**SOLICITATION AMENDMENT
MODIFICATION DE L'INVITATION**

Title - Sujet Sea Containers	
Solicitation No. - N° de l'invitation W355B-207222/B	Amendment No. - N° modif. 001
Client Reference No. - N° de référence du client W355B-20-7222	Date 2020-08-12
GETS Reference No. - N° de référence de SEAG PW-\$HAL-406-11023	
File No. - N° de dossier HAL-9-83081 (406)	CCC No./N° CCC - FMS No./N° VME
Solicitation Closes - L'invitation prend fin at - à 02:00 PM on - le 2020-08-27	
Time Zone Fuseau horaire Atlantic Daylight Saving Time ADT	
F.O.B. - F.A.B.	
Plant-Usine: <input type="checkbox"/> Destination: <input checked="" type="checkbox"/> Other-Autre: <input type="checkbox"/>	
Address Enquiries to: - Adresser toutes questions à: Matheson, Valerie	Buyer Id - Id de l'acheteur hal406
Telephone No. - N° de téléphone (902) 403-6236 ()	FAX No. - N° de FAX (902) 496-5016
Destination - of Goods, Services, and Construction: Destination - des biens, services et construction:

La modification 001 est émise pour répondre aux questions et de reporter la date de clôture

PROJECT: SHIPPING CONTAINER LAYOUT

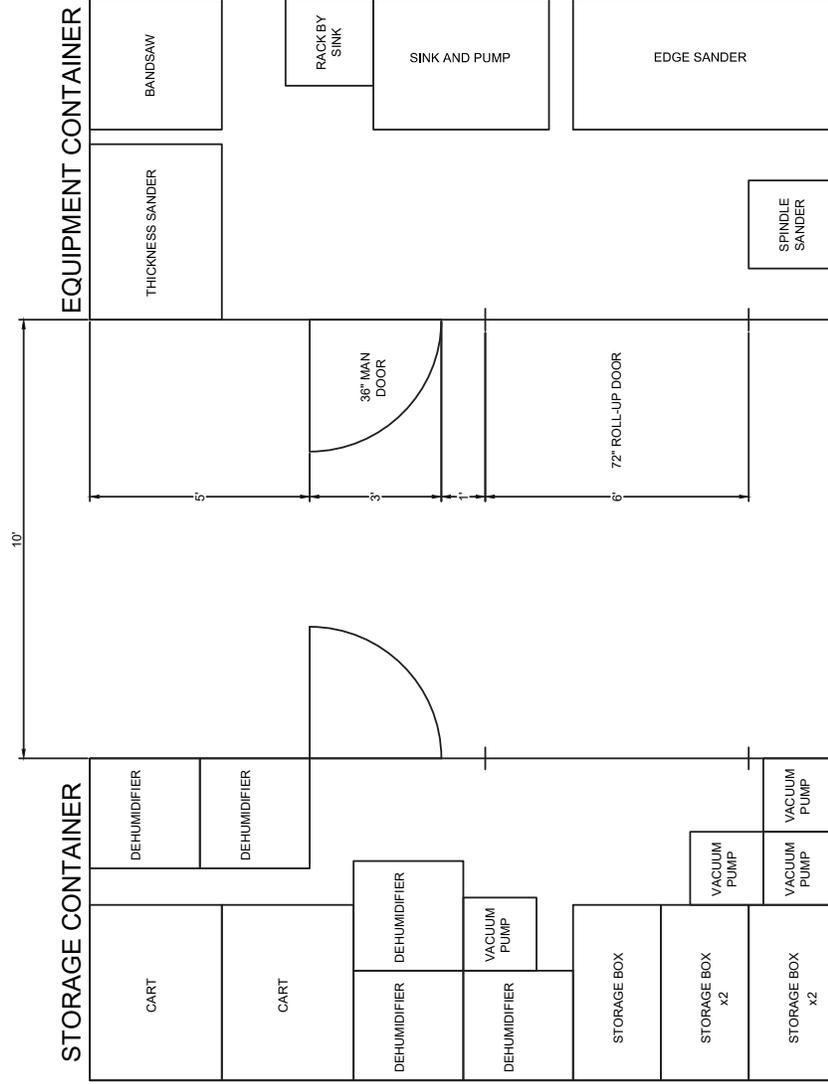
Q1 : 4.1.1 Évaluation technique

Exigence OBLIGATOIRE à la date de clôture de la demande de propositions :

1. « Le soumissionnaire doit fournir les dessins de conception avec toutes les spécifications requises pour chaque conteneur à des fins d'évaluation ».

Avez-vous des renseignements sur l'équipement qui sera placé à l'intérieur des conteneurs?

R1 : Voir la copie de l'aménagement proposé pour chaque conteneur.
